Предложение по дополнению 8 к поправкам серии 06 к Правилам № 16 (ремни безопасности, ISOFIX и размер i)

Представлено Рабочей группой по пассивной безопасности*

Дополнение 8 к поправкам серии 06 к Правилам № 16 (ремни безопасности)

Рис. 2

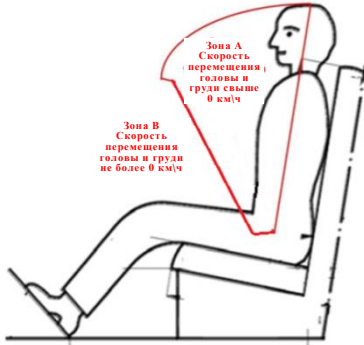
Приложение 1В, включить новый пункт 12.1 следующего содержания:

«12.1 В случае предоставления официального утверждения удерживающей системы/отказа в ее официальном утверждении/распространения/отмены ее официального утверждения ² в отношении отдельных типов транспортных средств могут применяться соответствую-

ющие положения, совместимые со следующими размерными характеристиками: отсутствие внутренней части в указанной зоне А, как это обозначено ниже (рис. 2):

«Рис. 1

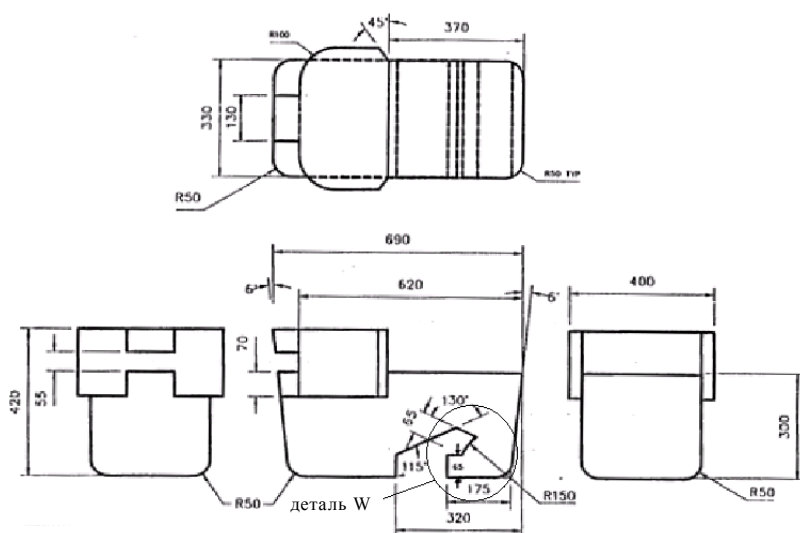
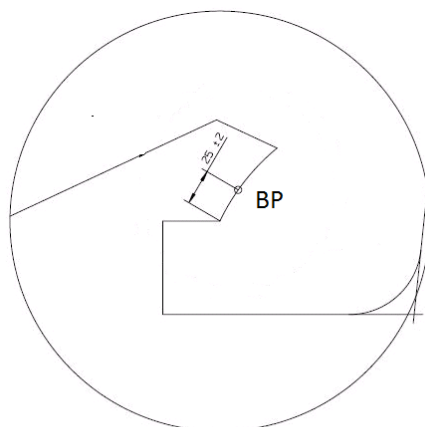
«3.2 Поясная лямка ремня должна касаться зажимного приспособления с обеих сторон в задней части паза, предусмотренного для ее пропускания (см. рис. 3). Ремень безопасности должен всегда закрывать точки ВР на левом и правом концах закругленного края; правильное положение точки ВР на закругленном крае указано в развернутой форме на детали W рис. 1».

Рис. 1–3 изменить следующим образом:
